Krycí list ZBV			
Název a evidenční číslo Stavby: II/335 Stříbrná Skalice, průtah - stavební práce Název stavebního objektu/provozního souboru (SO/PS): Dešťová kanalizace		Číslo SO/PS / / číslo Změny SO/PS: 302/1	Číslo ZBV: 9
Objednatel: Krajská správa a údržba silnic Středočeského kraje, příspěvková organizace Zborovská 81/11, 150 00 Praha 5, Smíchov IČ: 000 66 001 Obec Stříbrná Skalice Sázavská 3, 281 67 Stříbrná Skalice IČ: 002 35 750			
Zhotovitel: Společnost Stříbrná Skalice, B E S - MTS Infra Sukova 625, 256 01 Benešov IČ: 437 92 553			
Rekapitulace ZBV č. 9 dle Skupin 1, 2, 3, 4, 5			
část ZBV č.	Cena navrhovaných Změn záporných	Cena navrhovaných Změn kladných	Cena navrhovaných Změn záporných a Změn kladných celkem

Název a evidenční číslo Stavby: II/335 Stříbrná Skalice, průtah - stavební práce Název stavebního objektu/provozního souboru (SO/PS): Dešťová kanalizace	Číslo SO/PS / / číslo Změny SO/PS: 302/1	Číslo ZBV: 9
---	---	------------------------

Propojení kanalizace stoky A-B

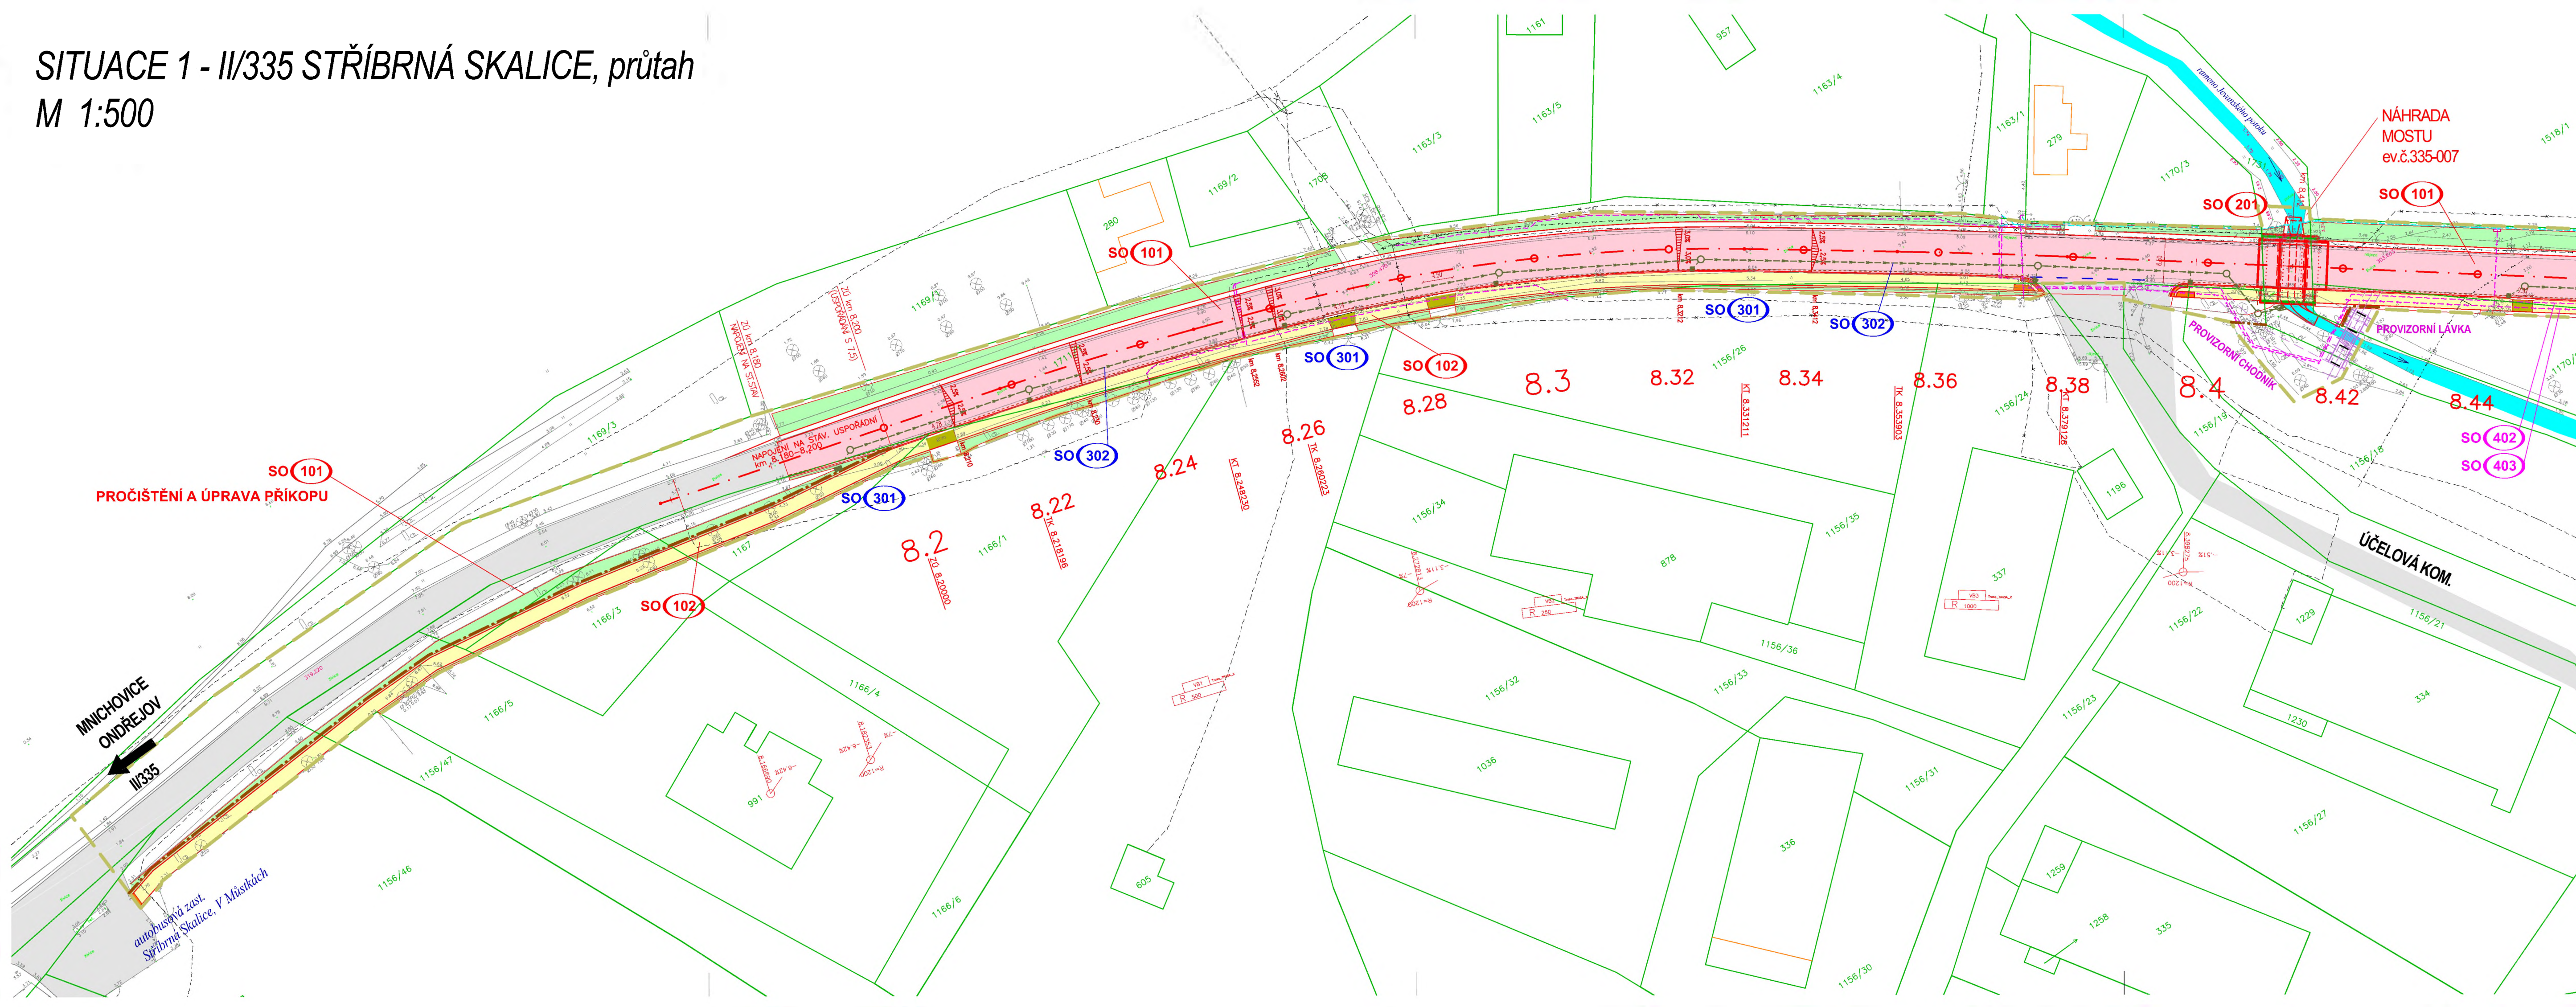
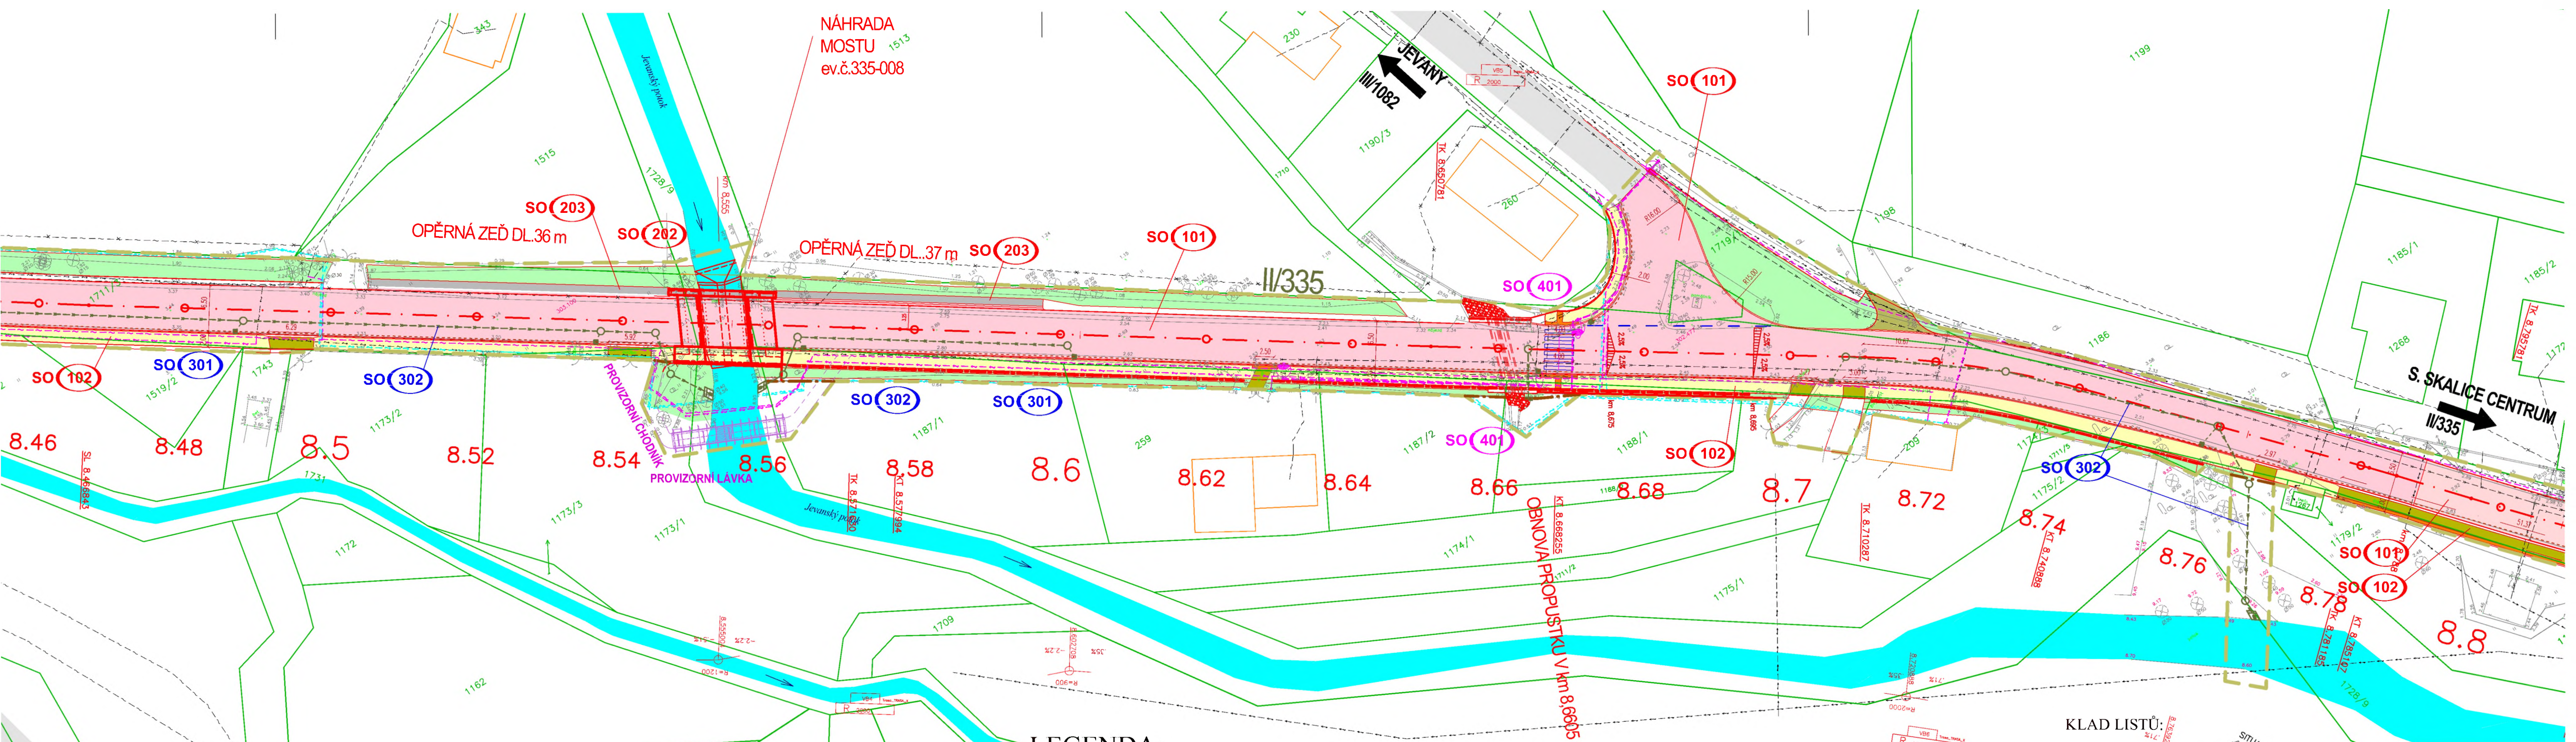
V původní Projektové dokumentaci pro provádění stavby (dále jen „PDPŠ“) byla navržena dešťová kanalizace (stavební objekt 302, dále jen „SO“) – stoka A, v km 8,18 – 8,41. Před mostním objektem přes rameno Jevanského potoka měla být kanalizace vyústěna do vodoteče. Voda, přitékající kanalizací z tohoto úseku, měla být zachycena horskou vpustí, zaústěnou do koncové šachty ŠA8.

V km 8,445 – 8,55 byla navržena nová kanalizace (stoka B), která měla být před mostním objektem přes Jevanský potok vyústěna do vodoteče. Koordinační situace a Technická zpráva PDPS – SO 302 - dešťová kanalizace, ze kterých lze detailní vedení původně navrhované dešťové kanalizace vyčíst, jsou součástí příloh (doklad 9 a 10).

Jako možné řešení propojení stoky A a stoky B byly uvažovány tři varianty vedení potrubí, kterými bylo vedení potrubí nad vodotečí, umístění potrubí ve vodoteči nebo zakopání potrubí pod hladinu koryta vodoteče. Při návrhu bylo přistoupeno k variantě umístění potrubí pod koryto vodoteče. To ovlivnilo také hloubku uložení stoky B (o cca 1 metr), která musela nově navazovat na výškové umístění stoky A.

Pref. kanalizační šachty

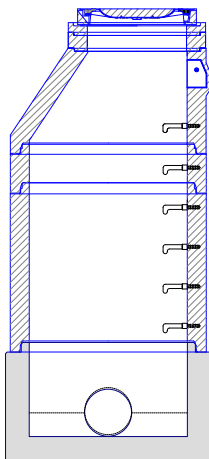
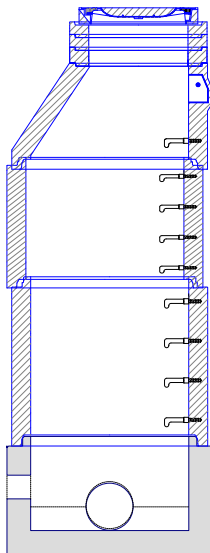
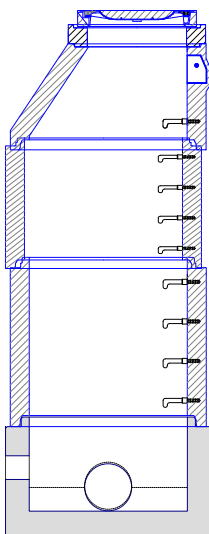
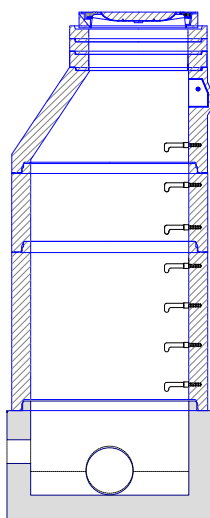
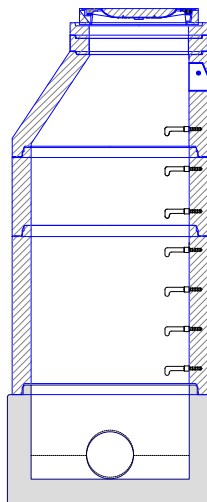
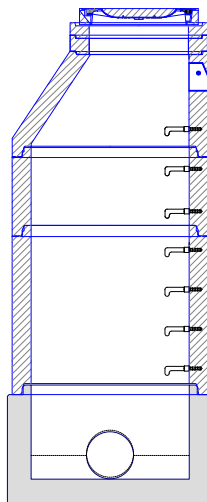
Jméno dat
Propoj stok A a B

Pref. kanalizační šachty

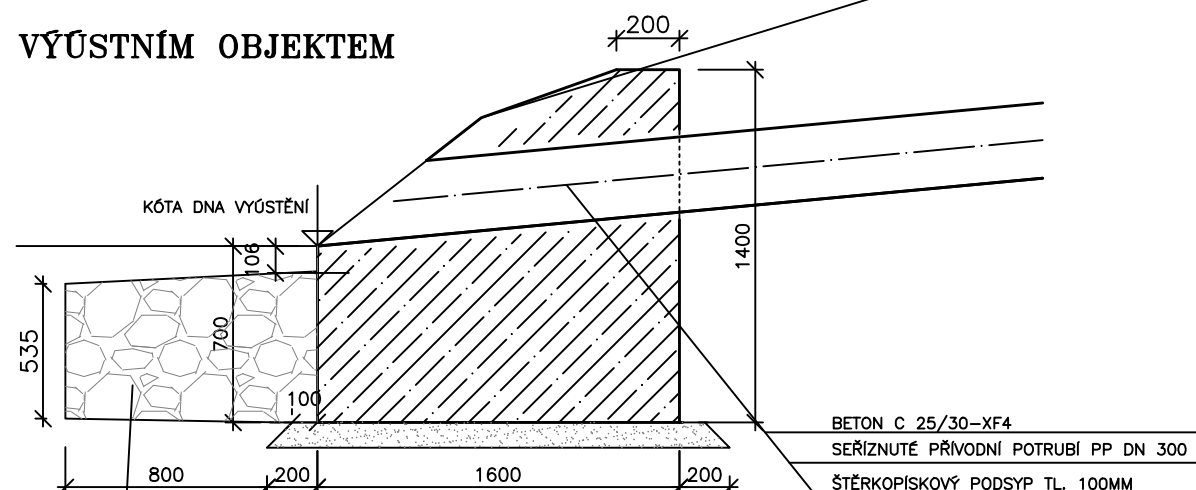
Jméno dat
Propoj stok A a B
